# 柏崎刈羽原子力発電所の 設備健全性評価の検討状況について

平成20年8月  
原子力安全・保安院

### 3. 設備健全性評価サブWGにおける主な審議状況

#### ○地震応答解析の結果、裕度が小さかった設備の点検について

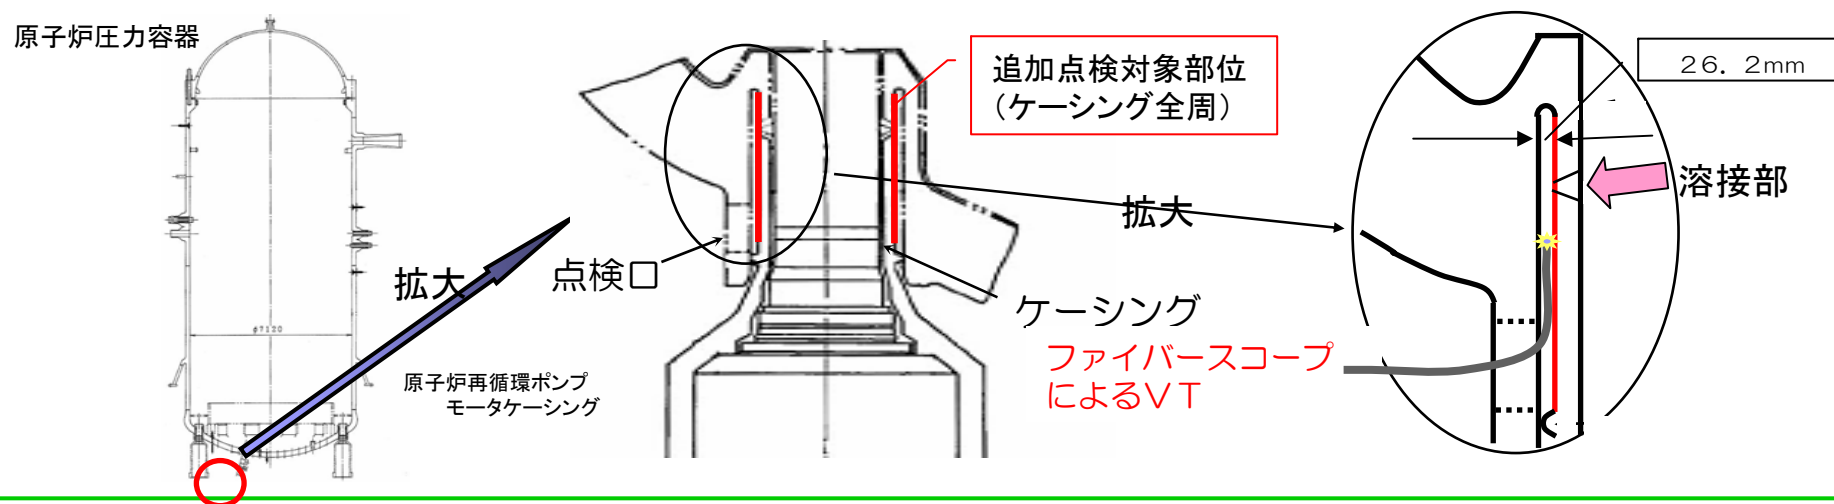
原子炉冷却材再循環ポンプモータケーシングは、(発生応力: 105MPaに対し、評価基準: 123MPa)であり、裕度が小さいと評価されている。

- ケーシング部には軸圧縮力の発生が想定されることから、座屈による変形を想定。
- これを確認するため、ケーシング全周についてファイバースコープによる目視点検を実施。
- 点検の結果、強度に影響を及ぼすような傷、割れ、変形は確認されず、異常は認められなかった。

- 目視点検においては、設計時に考慮した事項(溶接部裏波の健全性)についても十分確認していくことが重要である。

## ③事業者による硬さ測定結果(7月14日開催SWG)

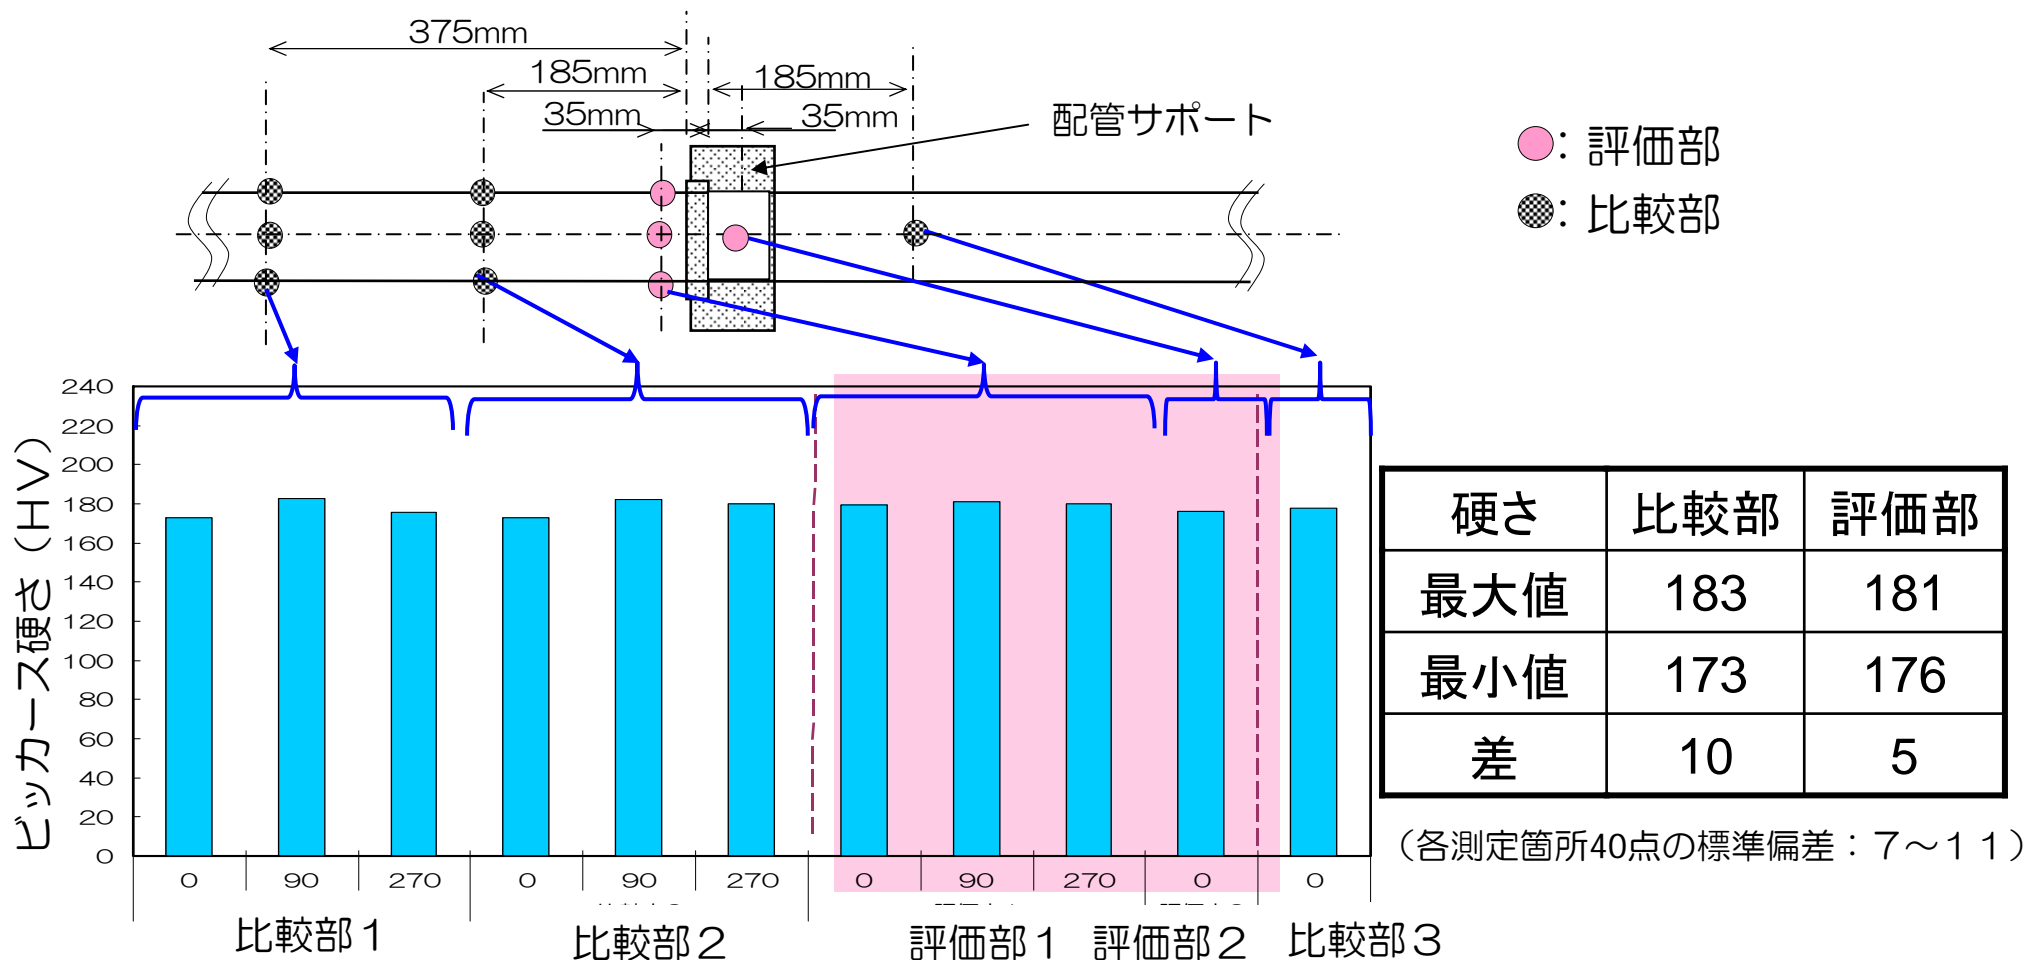
## ②設備健全性サブWG(5月16日開催)における委員の意見

- 解析で塑性変形していない部位について、硬さ測定法が健全性評価に役立つか疑問。
- 点検の対象ではなくて明らかに硬さ測定の結果、塑性変形している機器についても硬さ測定を適用し、ひずみを検出できることを示すこと。

- 配管系の測定の結果、硬さに有意な差はなかった。(参考1参照)
- ろ過水タンクの座屈した部位は、健全な部位に比べ相対的に硬さが上昇。(参考2参照)  
塑性変形が生じていればひずみの検知は可能。

- 解析の結果許容値を満足する部位については、硬さ測定で検知できるひずみはなかった。このことから、地震により有意な塑性ひずみは発生していないと考える。
- 硬さ測定の結果は、設備健全性評価の判定に利用することは難しく、今後参考として確認する。

## (参考2)ろ過水タンクの硬さ測定結果

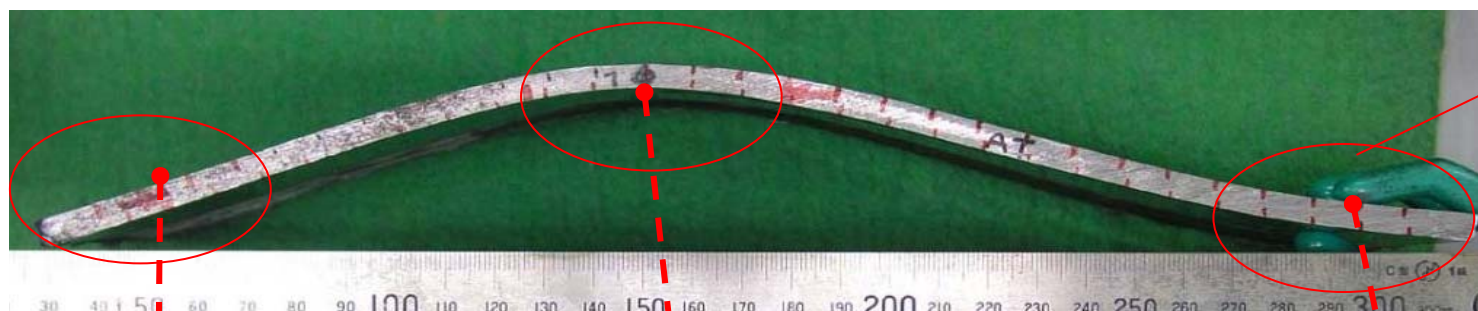
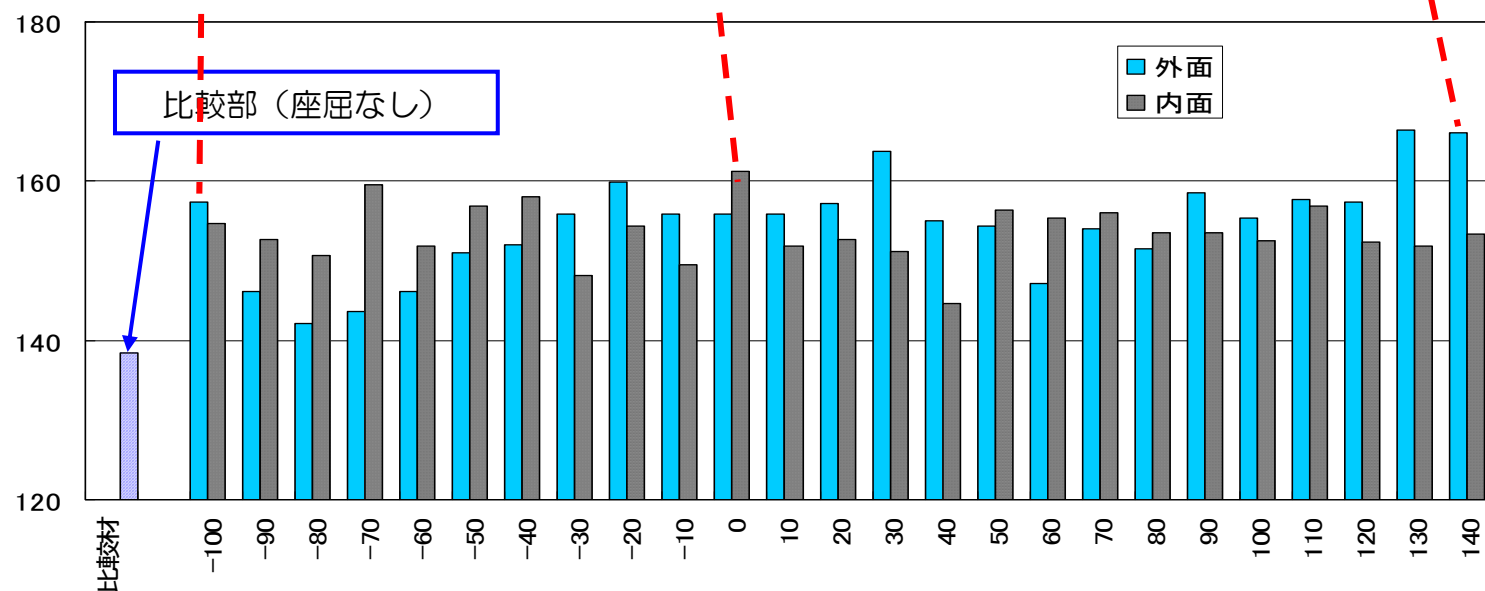
座屈した部位は、健全な部位に比べ相対的に硬さが上昇

硬さ
評価部の最大値 (座屈あり)	167
比較部 (座屈なし)	138
差	29

(評価結果) 座屈により変形したろ過水タンクサンプルの硬さ測定結果は、比較部と比べ、相対的に硬さが上昇している。このことから、地震により大きな塑性ひずみが生じた可能性がある。

# ○応力腐食割れ(SCC)に対する地震の影響について

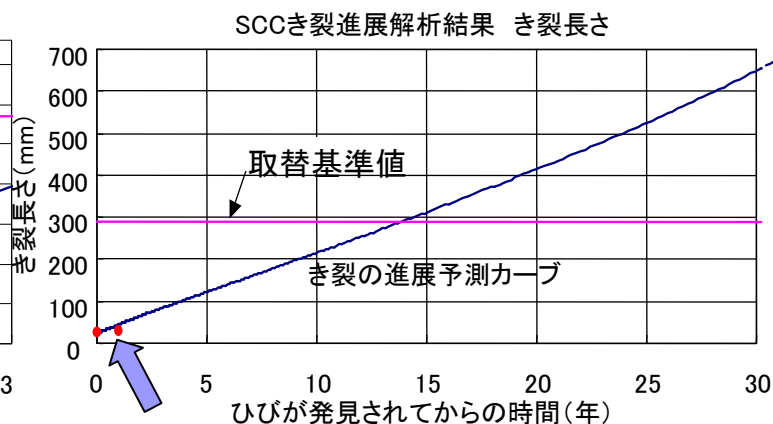
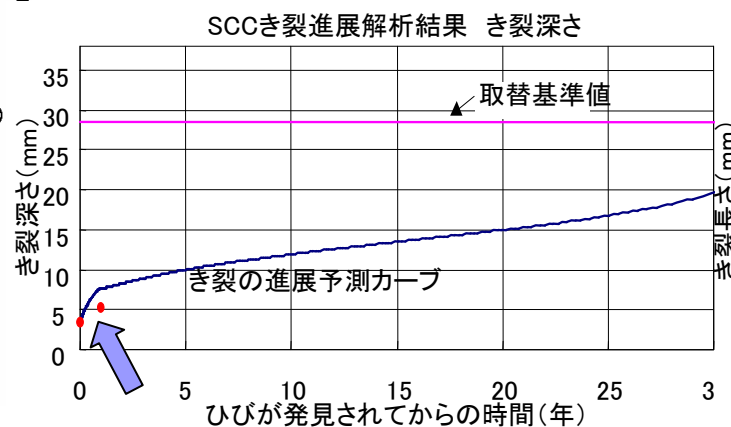
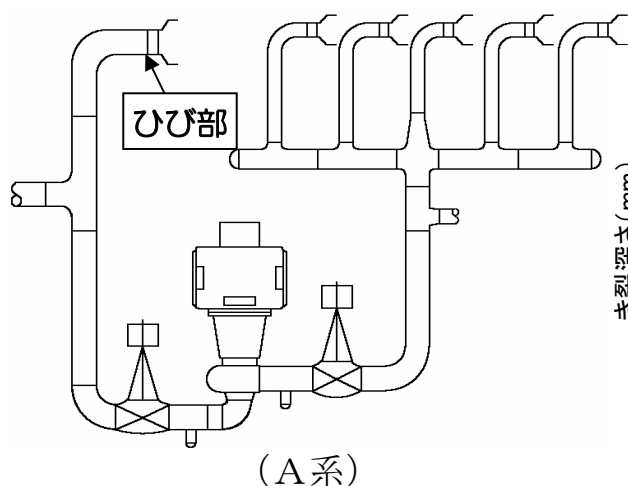
- 前回の3号機における第9回定期検査時(平成18年6月)にSCCによるひびが確認された原子炉再循環系配管の継手(1箇所)にて、超音波探傷試験(UT)により深さ・長さを確認。
- ひびの進展状況に関する知見拡充の観点から、配管からひび部を切り出して、断面観察によりひびの進展状況についても確認。

- ひびの大きさは、約1年間のプラント運転に伴うSCC進展予測を下回る結果であった。
- 断面観察の結果から、ひびは粒界に沿って進展するSCC特有の形態であり、地震によるひびの進展は明らかに確認されなかった。

- 本結果を第10回設備健全性評価サブWGに報告し、委員から特段の異論はなく、保安院としても地震の影響はなかったと判断する。
